দেশব্যাপী গ্রামীণ বাজার অবকাঠামো উন্নয়ন প্রকল্প (১ম সংশোধিত)

বিষয় : “দেশব্যাপী গ্রামীণ বাজার অবকাঠামো উন্নয়ন প্রকল্প (১ম সংশোধিত)” - এর প্রকল্প পরিচালক কর্তৃক ৩০/০৩/২০২২ খ্রিঃ তারিখে শেরপুর জেলার বিভিন্ন উপজেলায় চলমান মার্কেট ভবন নির্মাণ কাজের পরিদর্শন প্রতিবেদন অনুযায়ী ব্যবস্থা গ্রহণ প্রসঙ্গে।

**পরিদর্শন প্রতিবেদন**

**Bhimgonj Bazar, under Upazila : Sadar, District : Sherpur.**

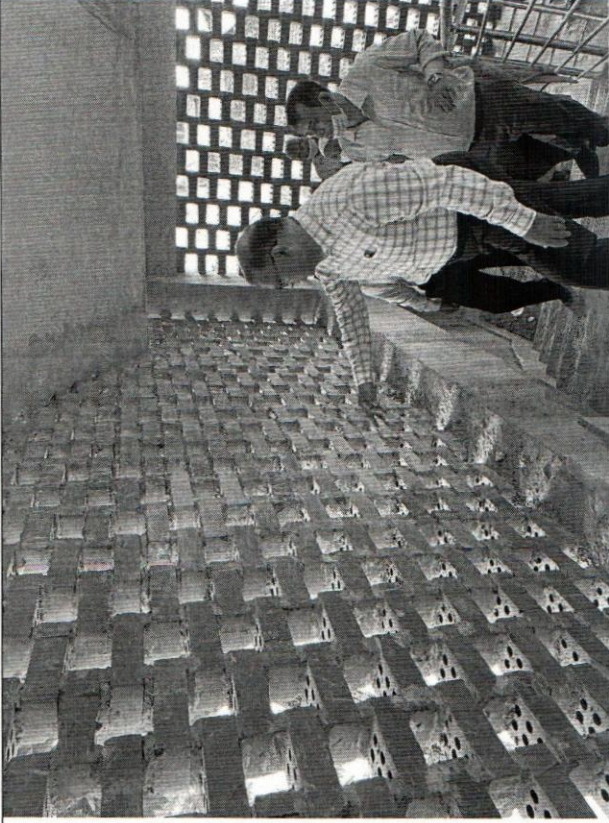
| ক্রমিক<br>নং | পরিদর্শনের<br>তারিখ | জেলা<br>ও<br>উপজেলা | পরিদর্শনকৃত স্থানের বিবরণ (সমাপ্তির জন্য নির্ধারিত তারিখ,<br>বর্তমান অগ্রগতি, প্রকল্পের নাম ইত্যাদি সহ)                                                                   | পরিদর্শনকৃত ক্ষীমসমূহের পরিলক্ষিত ত্রুটি/সমস্যা সমূহের বর্ণনা |                                                       |                                                                                                                                                                                                                     | ক্রটি সংশোধন/সমস্যা সমূহ<br>সমাধানের জন্য<br>সুপারিশমালা/গৃহীত ব্যবস্থা<br>ও<br>মন্তব্য                                                                                                                                                    |
|--------------|---------------------|---------------------|---------------------------------------------------------------------------------------------------------------------------------------------------------------------------|---------------------------------------------------------------|-------------------------------------------------------|---------------------------------------------------------------------------------------------------------------------------------------------------------------------------------------------------------------------|--------------------------------------------------------------------------------------------------------------------------------------------------------------------------------------------------------------------------------------------|
| ০১।          | ৩০/০৩/২০২২<br>খ্রিঃ | শেরপুর/<br>সদর      | Construction of 2-Storeyed Rural Market Building (With 4-Storeyed<br>Foundation) at Bhimgonj Bazar, under Upazila : Sadar, District<br>: Sherpur.                         | Brick Work                                                    | 10 Hole<br>Ceramic<br>Brick Work<br>at Stair<br>Room. | - 10 Hole Ceramic Brick<br>Work এর ফিনিশিং<br>সম্পূর্ণজনক নয়।<br><br>- স্রাবের কানিসে Drip Course<br>সঠিকভাবে করা হয়নি।<br><br>- ১ম তলার বারান্দায় মার্কেটে ভিতরে<br>পানি না ঢুকার জন্য Bit স্থাপন করা<br>হয়নি। | - 10 Hole Ceramic Brick<br>Work - এর ফিনিশিং<br>স্পেসিফিকেশন অনুযায়ী এবং<br>দৃষ্টিনন্দন ভাবে করতে হবে।<br>- ডিজাইন অনুযায়ী স্রাবের কানিসে<br>Drip Course সঠিকভাবে<br>করতে হবে।<br>- বারান্দায় 10" Wide & 3"<br>Ht. Bit স্থাপন করতে হবে। |
|              |                     |                     | প্রকল্প/কর্মসূচির নাম<br>চুক্তি সম্পাদনের তারিখ<br>ঠিকাদানের নাম ও ঠিকানা<br><br>প্রাক্কলিত মূল্য<br>চুক্তিমূল্য<br>চুক্তি অনুযায়ী কাজ সমাপ্তির তারিখ<br>বর্তমান অগ্রগতি | Drip<br>Course                                                | -                                                     | - Roof Top - এ পানির পাইপ লাইন<br>সঠিকভাবে স্থাপন করা হয়নি।                                                                                                                                                        | - ডিজাইন অনুযায়ী Roof Top -<br>পানির পাইপ লাইন সঠিকভাবে<br>স্থাপন করতে হবে।                                                                                                                                                               |

**Bausha Bazar, under Upazila : Nakla, District : Sherpur.**

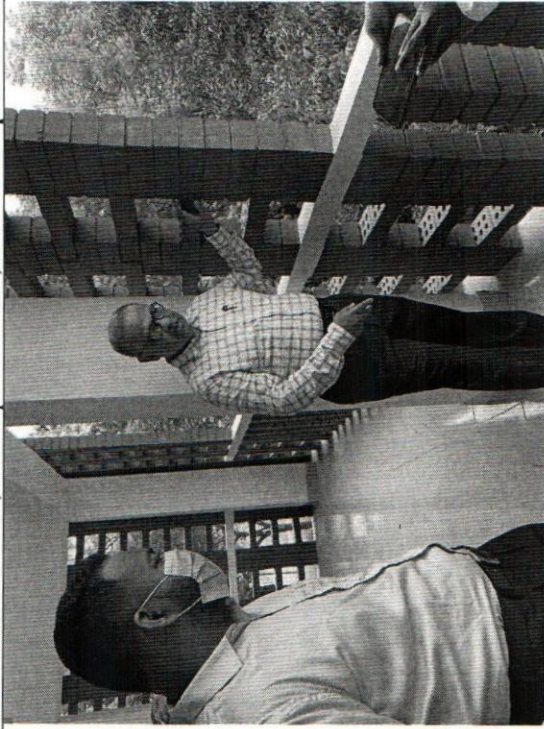
| ক্রমিক<br>নং | পরিদর্শনের<br>তারিখ | জেলা<br>ও<br>উপজেলা | পরিদর্শনকৃত স্থানের বিবরণ (সমাঙ্গির জন্য নির্ধারিত তারিখ,<br>বর্তমান অগ্রগতি, প্রকল্পের নাম ইত্যাদি সহ)                                                                                                                                                                                                                                                                                                                                                                    | পরিদর্শনকৃত স্থানসমূহের পরিলক্ষিত ত্রুটি/সমস্যা সমূহের বর্ণনা |                                                                                                                               |                                                                                                                                                                                                                                                                                                                                                          | ত্রুটি সংশোধন/সমস্যা সমূহ<br>সমাধানের জন্য<br>সুপারিশমালা/গৃহীত ব্যবস্থা<br>ও<br>মন্তব্য                                                                                                                                                                                                                                                             |
|--------------|---------------------|---------------------|----------------------------------------------------------------------------------------------------------------------------------------------------------------------------------------------------------------------------------------------------------------------------------------------------------------------------------------------------------------------------------------------------------------------------------------------------------------------------|---------------------------------------------------------------|-------------------------------------------------------------------------------------------------------------------------------|----------------------------------------------------------------------------------------------------------------------------------------------------------------------------------------------------------------------------------------------------------------------------------------------------------------------------------------------------------|------------------------------------------------------------------------------------------------------------------------------------------------------------------------------------------------------------------------------------------------------------------------------------------------------------------------------------------------------|
| ০২।          | ৩০/০৩/২০২২<br>খ্রিঃ | শেরপুর/<br>নকলা     | Construction of 2-Storeyed Rural Market Building (With 4-Storeyed<br>Foundation) at Baussha Bazar, under Upazila : Nakla, District :<br>Sherpur.                                                                                                                                                                                                                                                                                                                           | Brick Work                                                    | 10 Hole Ceramic<br>Brick Work at<br>Barandha                                                                                  | - 10 Hole Ceramic Brick<br>Work এর Workmanship<br>সন্তোষজনক নয়।<br><br>- শ্রাবের কার্নিসে Drip Course<br>সঠিকভাবে করা হয়নি।<br><br>- গ্রাউন্ড ফ্লোর-এ প্লাটফর্মের এর<br>ড্রেন ডিজাইন অনুযায়ী করা<br>হয়নি।<br><br>- MS Plate of side<br>Channel<br>Thickness=5.41mm<br>width=100mm<br>- MS Plate of Mid<br>Channel<br>Thickness=5.41mm<br>width=150mm | - 10 Hole Ceramic Brick<br>Work - এর ফিনিশিং<br>স্পেসিফিকেশন অনুযায়ী এবং<br>দৃষ্টিনন্দন ভাবে করতে হবে।<br>- ডিজাইন অনুযায়ী শ্রাবের কার্নিসে<br>Drip Course সঠিকভাবে<br>করতে হবে।<br>- স্পেসিফিকেশন ও ডিজাইন<br>অনুযায়ী প্লাটফর্ম এর ড্রেন এবং<br>ড্রেনের পিট কভার স্থাপন করতে<br>হবে।<br>- স্পেসিফিকেশন অনুযায়ী রোলিং<br>সাঁটার স্থাপন করতে হবে। |

**Ghagpara Bazar, under Upazila : Nalitabari, District : Sherpur.**

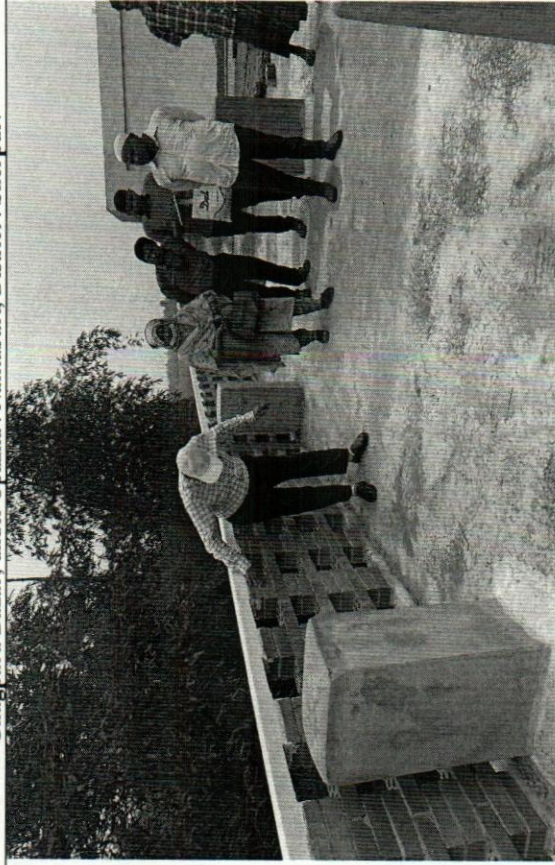
| ক্রমিক<br>নং | পরিদর্শনের<br>তারিখ | জেলা<br>ও<br>উপজেলা    | পরিদর্শনকৃত স্থানের বিবরণ (সমাপ্তির জন্য নির্ধারিত তারিখ,<br>বর্তমান অগ্রগতি, প্রকল্পের নাম ইত্যাদি সহ)                                                               | পরিদর্শনকৃত স্থানসমূহের পরিলক্ষিত ত্রুটি/সমস্যা সমূহের বর্ণনা                                                 |                                                           |                                                                                                                                                                                                                                                                                                          | ত্রুটি সংশোধন/সমস্যা সমূহ<br>সমাধানের জন্য<br>সুপারিশমালা/গৃহীত ব্যবস্থাদি<br>ও<br>মন্তব্য                                                                                                                                                                                                                                                                                                                                                                                                                                                                              |
|--------------|---------------------|------------------------|-----------------------------------------------------------------------------------------------------------------------------------------------------------------------|---------------------------------------------------------------------------------------------------------------|-----------------------------------------------------------|----------------------------------------------------------------------------------------------------------------------------------------------------------------------------------------------------------------------------------------------------------------------------------------------------------|-------------------------------------------------------------------------------------------------------------------------------------------------------------------------------------------------------------------------------------------------------------------------------------------------------------------------------------------------------------------------------------------------------------------------------------------------------------------------------------------------------------------------------------------------------------------------|
| ০৩।          | ৩০/৩/২০২২<br>খ্রিঃ  | শেরপুর/<br>নালিতাবাড়ী | Construction of 2-Storeyed Rural Market Building (With 4-Storeyed<br>Foundation) at Ghagpara Bazar, under Upazila : Nalitabari,<br>District : Sherpur.                | Brick Work                                                                                                    | 10 Hole Ceramic<br>Brick Work at<br>Barandha              | - 10 Hole Ceramic Brick<br>Work এর ফিনিশিং<br>স্পেসিফিকেশন অনুযায়ী এবং<br>দৃষ্টিনন্দন ভাবে করতে হবে।<br>- ১ম তলার Void এর পার্শ্বের<br>ব্রীক ওয়াল আকা-বাঁকা হয়েছে।<br>- ড্রইং ও ডিজাইন অনুযায়ী Stair<br>landing সঠিকভাবে স্থাপন<br>করা হয়নি।<br>- দ্রাবের কানিসে Drip Course<br>সঠিকভাবে করা হয়নি। | - 10 Hole Ceramic Brick<br>Work - এর ফিনিশিং<br>স্পেসিফিকেশন অনুযায়ী এবং<br>দৃষ্টিনন্দন ভাবে করতে হবে।<br>- ১ম তলার Void এর পার্শ্বের<br>ব্রীক ওয়াল এর আকা-বাঁকা ঠিক<br>করতে হবে।<br>- ড্রইং ও ডিজাইন অনুযায়ী Stair<br>landing সঠিকভাবে স্থাপন<br>করতে হবে।<br>- ডিজাইন অনুযায়ী দ্রাবের কানিসে<br>Drip Course সঠিকভাবে<br>করতে হবে।<br>- স্পেসিফিকেশন ও ডিজাইন<br>অনুযায়ী প্লাটফর্ম এর ড্রেন এবং<br>ড্রেনের পিট কভার স্থাপন<br>করতে হবে।<br>- Collapsible Gate ফ্লোর<br>লেভেলে ফ্লাস করে স্থাপন করতে<br>হবে।<br>- Roof Top-এ শর্ট কলামের<br>উচ্চতা ৩'-০" করতে হবে। |
|              |                     |                        | প্রকল্প/কর্মসূচির নাম<br>চুক্তি সম্পাদনের তারিখ<br>ঠিকাদারের নাম ও ঠিকানা<br>প্রাক্কলিত মূল্য<br>চুক্তিমূল্য<br>চুক্তি অনুযায়ী কাজ সমাপ্তির তারিখ<br>বর্তমান অগ্রগতি | Stair<br>landing<br><br>Drip<br>Course<br><br>Drain at<br>Platform<br><br>Collapsible<br>Gate<br><br>Roof Top | -<br><br><br><br><br><br>38mm<br>Concrete Screed<br><br>- | -<br><br><br><br><br><br>Collapsible Gate ফ্লোর<br>লেভেলে থেকে আপ করে<br>সংযোজন করা হয়েছে।<br>- Roof Top-এ শর্ট কলামের<br>উচ্চতা কম-বেশী আছে।                                                                                                                                                           |                                                                                                                                                                                                                                                                                                                                                                                                                                                                                                                                                                         |

| ক্রমিক<br>নং | পরিদর্শনের<br>তারিখ | জেলা<br>ও<br>উপজেলা | পরিদর্শনকৃত ক্ষীরের বিবরণ (সমাঙ্গির জন্য নির্ধারিত তারিখ,<br>বর্তমান অগ্রগতি, প্রকল্পের নাম ইত্যাদি সহ) | পরিদর্শনকৃত ক্ষীরসমূহের পরিলক্ষিত ত্রুটি/সমস্যা সমূহের বর্ণনা                                                                                                                          |                         |                                                                                                                                                                                                                                                                                                          | ক্রটি সংশোধন/সমস্যা সমূহ<br>সমাধানের জন্য<br>সুপারিশমালা/গৃহীত ব্যবস্থা<br>ও<br>মন্তব্য                                                                                                                                                                                                                                |
|--------------|---------------------|---------------------|---------------------------------------------------------------------------------------------------------|----------------------------------------------------------------------------------------------------------------------------------------------------------------------------------------|-------------------------|----------------------------------------------------------------------------------------------------------------------------------------------------------------------------------------------------------------------------------------------------------------------------------------------------------|------------------------------------------------------------------------------------------------------------------------------------------------------------------------------------------------------------------------------------------------------------------------------------------------------------------------|
|              |                     |                     |                                                                                                         | Steel Door<br>at Roof Top<br><br>2 coats over<br>a coat of<br>priming<br>coat of<br>water sealer<br>and ready<br>mixed wall<br>putty of<br>approved<br>brand<br><br>Concrete<br>Screed | -<br><br>-<br><br>-     | - Roof Top-এ Steel Door<br>ডিজাইন ও স্পেসিফিকেশন<br>অনুযায়ী লাগানো হয়নি।<br>- রং করার পূর্বে প্লাস্টার<br>ভালেভাবে ঘষা হয়নি এবং<br>অধিকাংশ ক্ষেত্রে সিলার ও পণ্ডি<br>ব্যবহার করা হয়নি।<br><br>- Roof Top - এ Concrete<br>Screed সঠিকভাবে না করায়<br>কিছু কিছু জায়গায় Concrete<br>Screed উঠে গেছে। | - Roof Top-এ Steel Door<br>ডিজাইন ও স্পেসিফিকেশন<br>অনুযায়ী স্থাপন করতে হবে।<br>- স্পেসিফিকেশন অনুযায়ী রং এর<br>কাজ করতে হবে।<br><br>- ত্রুটিপূর্ণ Concrete Screed<br>অপসারণ পূর্বক ডিজাইন ও<br>স্পেসিফিকেশন অনুযায়ী<br>Concrete Screed স্থাপন<br>করতে হবে এবং গ্রোপ<br>সঠিকভাবে করতে হবে যাতে<br>ছাদে পানি না জমে। |

**Paikura Bazar, under Upazila : Jhenaigati, District : Sherpur.**

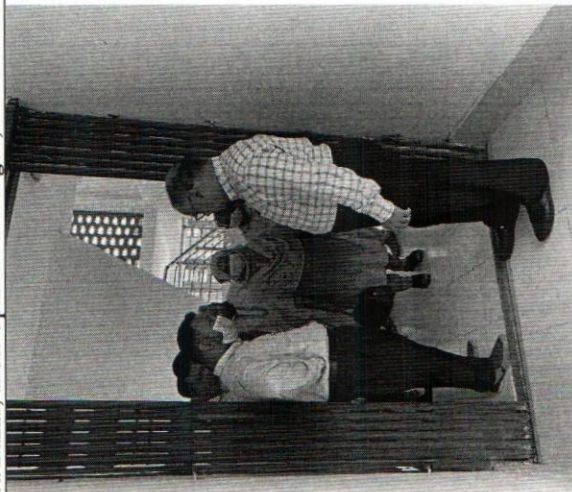
| ক্রমিক<br>নং | পরিদর্শনের<br>তারিখ | জেলা<br>ও<br>উপজেলা  | পরিদর্শনকৃত স্থানের বিবরণ (সমাপ্তির জন্য নির্ধারিত তারিখ,<br>বর্তমান অগ্রগতি, প্রকল্পের নাম ইত্যাদি সহ)                                               | পরিদর্শনকৃত ক্ষীমসমূহের পরিলক্ষিত ত্রুটি/সমস্যা সমূহের বর্ণনা |                                              |                                                                                                                                                  | ক্রটি সংশোধন/সমস্যা সমূহ<br>সমাধানের জন্য<br>সুপারিশমালা/গৃহীত ব্যবস্থা<br>ও<br>মন্তব্য                                                                                                   |
|--------------|---------------------|----------------------|-------------------------------------------------------------------------------------------------------------------------------------------------------|---------------------------------------------------------------|----------------------------------------------|--------------------------------------------------------------------------------------------------------------------------------------------------|-------------------------------------------------------------------------------------------------------------------------------------------------------------------------------------------|
| ০৪।          | ৩০/৩/২০২২<br>খ্রিঃ  | শেরপুর/<br>ঝিনাইগাতী | Construction of 2-Storeyed Rural Market Building (With 4-Storeyed<br>Foundation) at Paikura Bazar, under Upazila : Jhenaigati,<br>District : Sherpur. | Brick Work                                                    | 10 Hole Ceramic<br>Brick Work at<br>Barandha | - 10 Hole Ceramic Brick<br>Work এর ফিনিশিং<br>সম্প্রসারণকৃত নয়।<br><br>- গ্রাউন্ড ফ্লোর-এ প্লাটফর্মের এর<br>ড্রেন ডিজাইন অনুযায়ী করা<br>হয়নি। | - 10 Hole Ceramic Brick<br>Work - এর ফিনিশিং<br>সম্প্রসারণকৃত নয়।<br><br>- ড্রেন ডিজাইন ও প্লাটফর্মের<br>অনুযায়ী গ্রাউন্ড ফ্লোর-এ<br>প্লাটফর্মের উচ্চতা এবং ড্রেন<br>সঠিকভাবে করতে হবে। |

**Kurua Bazar, under Upazila : Sreebordi, District : Sherpur.**

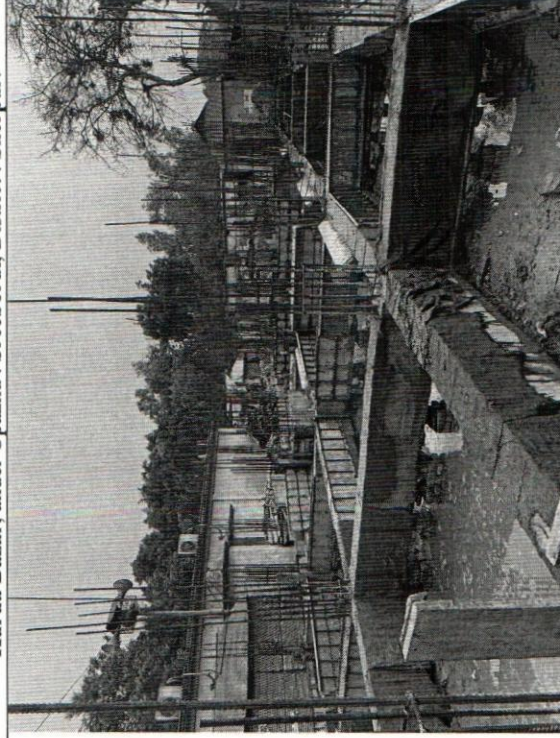
| ক্রমিক<br>নং | পরিদর্শনের<br>তারিখ | জেলা<br>ও<br>উপজেলা | পরিদর্শনকৃত স্থানের বিবরণ (সমাপ্তির জন্য নির্ধারিত তারিখ,<br>বর্তমান অগ্রগতি, প্রকল্পের নাম ইত্যাদি সহ)                                            | পরিদর্শনকৃত স্থানসমূহের পরিলক্ষিত ক্রটি/সমস্যা সমূহের বর্ণনা |                         |                                                                                                                     | ক্রটি সংশোধন/সমস্যা সমূহ<br>সমাধানের জন্য<br>সুপারিশমালা/গৃহীত ব্যবস্থা<br>ও<br>মন্তব্য                                                                                                                                                                                       |
|--------------|---------------------|---------------------|----------------------------------------------------------------------------------------------------------------------------------------------------|--------------------------------------------------------------|-------------------------|---------------------------------------------------------------------------------------------------------------------|-------------------------------------------------------------------------------------------------------------------------------------------------------------------------------------------------------------------------------------------------------------------------------|
| ০৫।          | ৩০/৩/২০২২<br>খ্রিঃ  | শেরপুর/<br>হ্রীবদী  | Construction of 2-Storeyed Rural Market Building (With 4-Storeyed<br>Foundation) at Kurua Bazar, under Upazila : Sreebordi, District<br>: Sherpur. | Foundation<br>&<br>Ground<br>Floor                           | -                       | - Grade Beam পর্যন্ত কাজ<br>শেষ।<br>- ১ম তলার কলামের জন্য রড<br>মজুদ করা হয়েছে এবং<br>Fabrication এর কাজ<br>চলমান। | - কলাম, বীম ও শ্রাব-এ স্টীল<br>সাঁটর-এর ব্যবহার নিশ্চিত<br>পূর্বক ঢালাই কাজ সম্পন্ন করতে<br>হবে।<br>- দ্রুত কাজ বাস্তবায়নের<br>প্রয়োজনীয় ব্যবস্থা গ্রহণ করতে<br>হবে।<br>- সাইটে সুবিধাজনক স্থানে<br>সাইনবোর্ড (৩'x৫') এবং<br>ভবনের 3D-View প্রিন্ট করে<br>স্থাপন করতে হবে। |
